Avis de la Mission Régionale d'Autorité environnementale Nouvelle-Aquitaine sur le projet de modernisation de la cimenterie d'Airvault (79)

n°MRAe 2021APNA136

dossier P-2021-11624

Cartographie des habitats naturels – extrait étude d'impact page 91

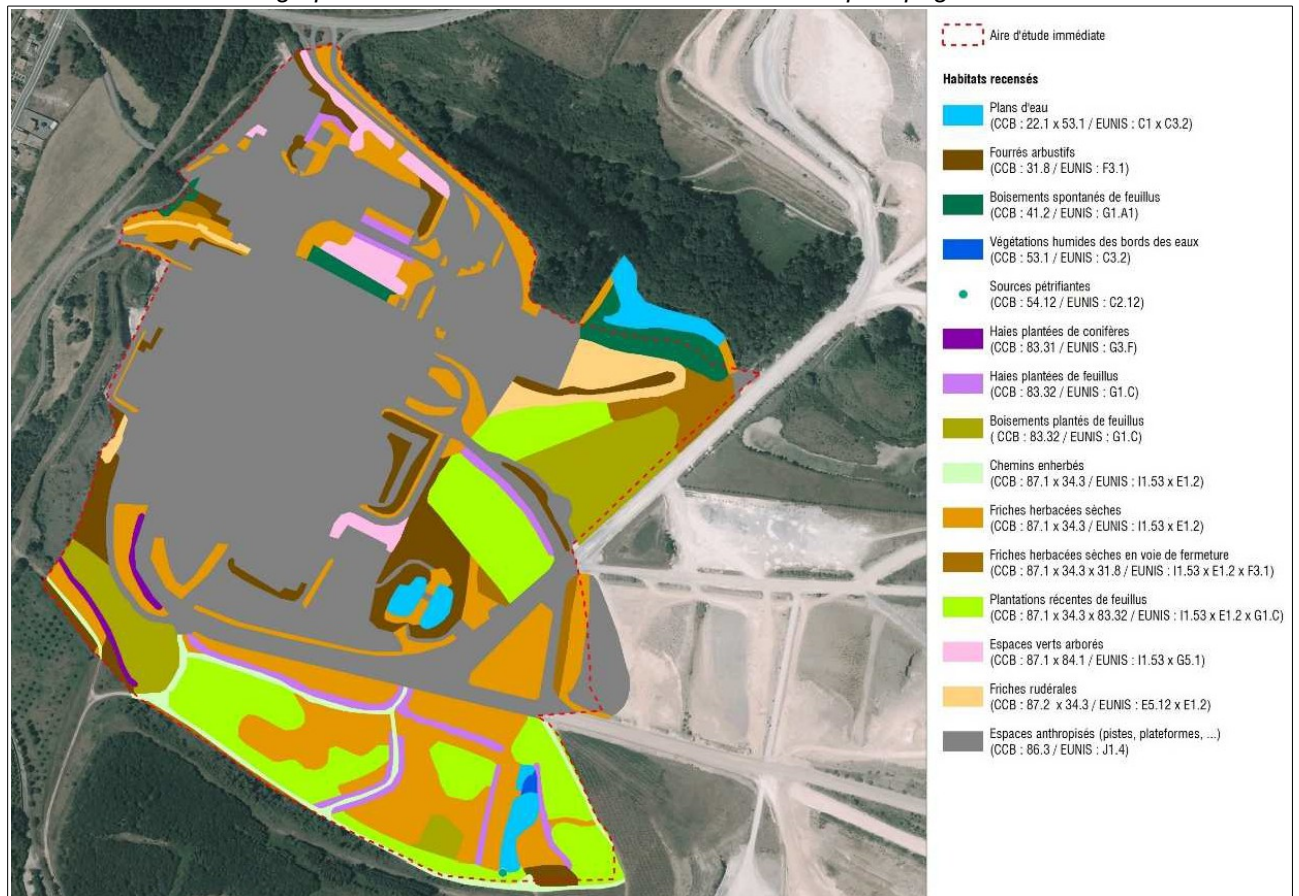
Concernant les **zones humides**, l'étude précise en page 80 que le site est localisé en dehors de zones humides selon la bibliographie disponible. **L'étude demande à être complétée par un diagnostic des zones humides du site d'implantation sur la base des critères de sols et de végétation définis par l'article L.211-1 du Code de l'environnement.**
